ERA TN 2, TARTU  
RESTORAN-ELAMU-BÜROO HOONE  
TULEOHUTUSAUDIT

Vanamaja Projekt OÜ  
reg kood: 12677073

November 2024

Koostas: Natalja Eppik, tuleohutusekspert tase 6  
kutsetunnistus nr 200320

Pilt 2. Keldrikorruse abiruumi ning teise korruse vahelagede osad, kust krohv on maha tulnud

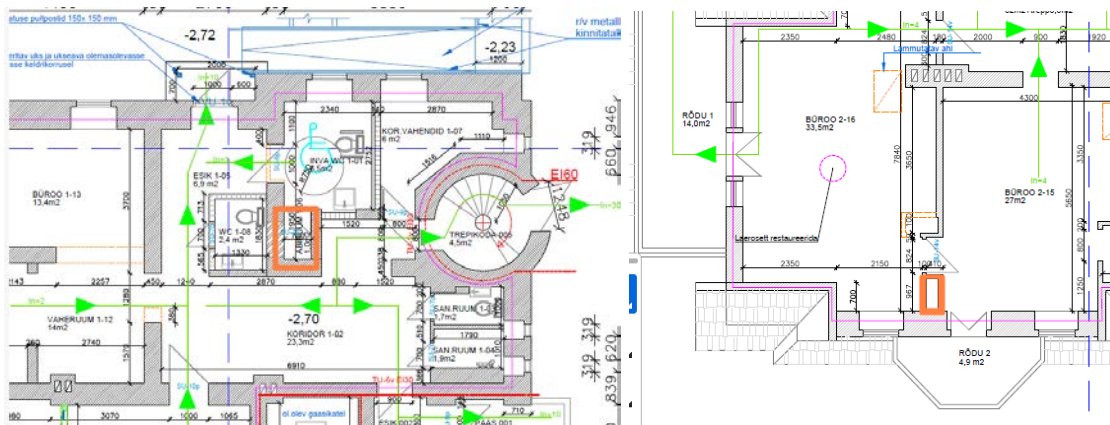
Ehitis on rajatud madalvundamendile. Hoone välisseinad monoliit raudbetoonist. Vahelae kandvaks osaks monoliitne raudbetoon ja puit. Laed on kaetud alt valdavalt kipsiga, üksikutes väikeruumides krohv. **Sealjuures keldrikorruse abiruumis olev laekrohv on kohati ära tulnud. Teise korruse bürooruumis oli rõdu juurde viiva pääsu kõrval olevas nurgaosas lagi krohvita.**

*HINNANG – hoone põhi kande- ja jäigastavaid konstruktsioone ei ole ehituse käigus valdavalt muudetud. Vaid kolmandal korrusel olid ette nähtud seinte ja katuslagede soojustamine ja katmine kipsiga (tööde teostamist ei saanud kontrollida, juurdepääs tagamata). Keldrikorruse abiruumis ning teise korruse büroo ruumi nurgaosas olid tuvastatud alt krohvimata laeosad.*

1. Paaris ruumis on puitkonstruktsioonist vahelagi alt osaliselt tulepüsisivalt kaitsmata.  
LAHENDUS: Keldrikorruse abiruumis kaablite läbiviigu ümber olev lagi ning hoone teise korruse bürooruumi rõdule viiva ukse vahetus läheduses olev puitvahelagi (auditi pilt nr 2) viimistleda krohvi või katta tuletõkkekipsiga.

Pilt 8. Hoonesisesed ja -välised trepid

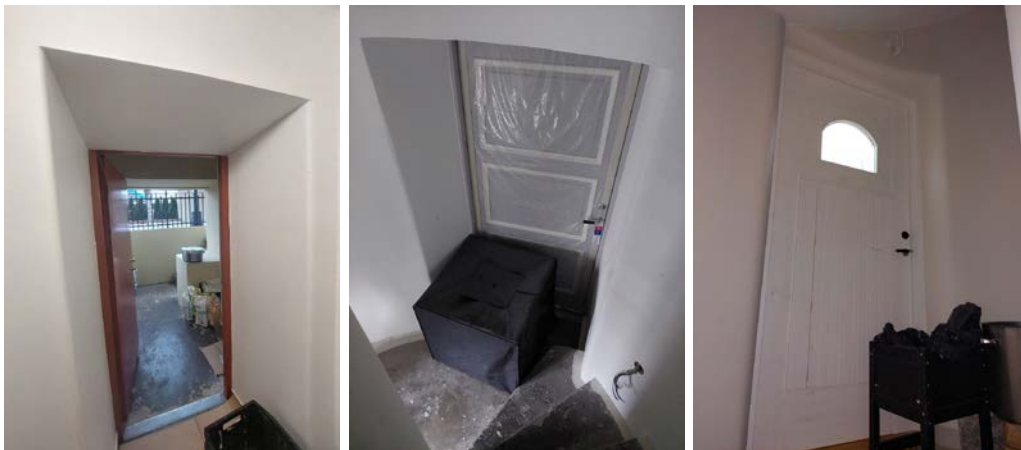
Kõik üle kolme astmega trepid on varustatud seinabarjääri või käsipuuga.

Pilt 14. Tulekustutite soovituslik paiknemine korrusel (kelder)

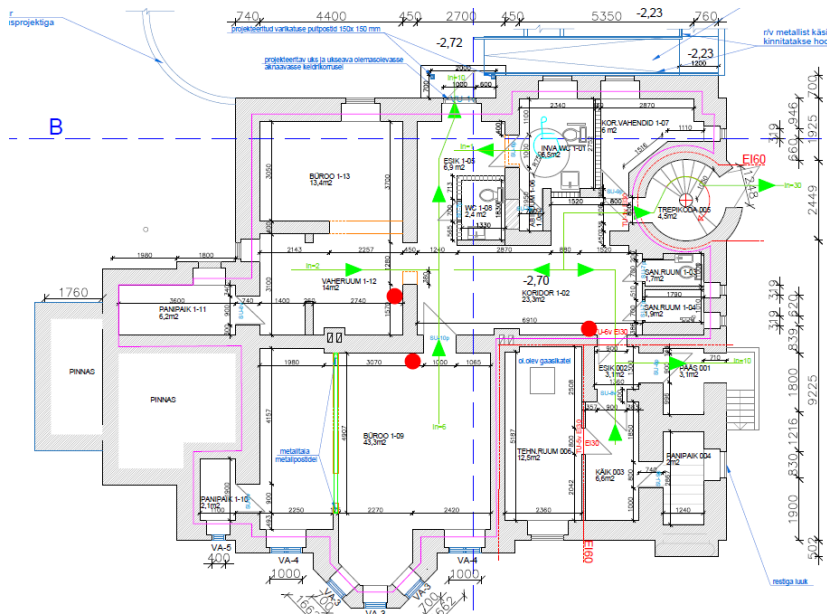
12. Hoones puuduvad tulekustutid.

Tulekustutid paigaldada vertikaalselt ja kohtkindlalt selleks ettenähtud kinnitusega pörandale, ehitise seinale või kergesti avatavasse kappi. Tulekustuti paigaldamisel seinale jälgida, et tulekustuti põhi ei ole pörandapinnase kõrgemal kui 1,5 m. Soovituslik tulekustutite paigutus (punased täpid) hoone korrustel:

LAHENDUS: Paigaldada hoone keldri, esimesele ja teisele korrustele (hajutatult) vähemalt kaks pulbertulekustutit või sellega samaväärse tulekustutusaine massiga

tulekustutit. ning vähemalt üks kaheliitrine F-klassi tulekustuti keldrikorruse kööki. Kokku seitse tulekustutit.
